监理工程师通知单

工程名称：铜川中广新能源有限公司耀州区二期 50MW 农业光伏发电项目
编号：JQ1-ZHJL-JLTZD-2017-009

事由：关于 22 单元汇流箱至逆变器电缆整改事宜及组件安装注意事项

附图：

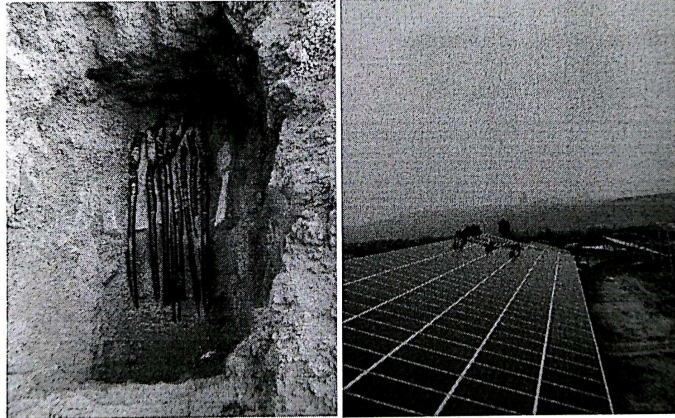
2. 我监理及业主方在巡视过程中发现组件安装中有工人站在组件板上件板（见附图），有可能造成电池片隐裂，组件厂家对施工人员已做培训，一再强调施工过程中禁止踩踏组件，望贵单位引起重视，做好技术交底。
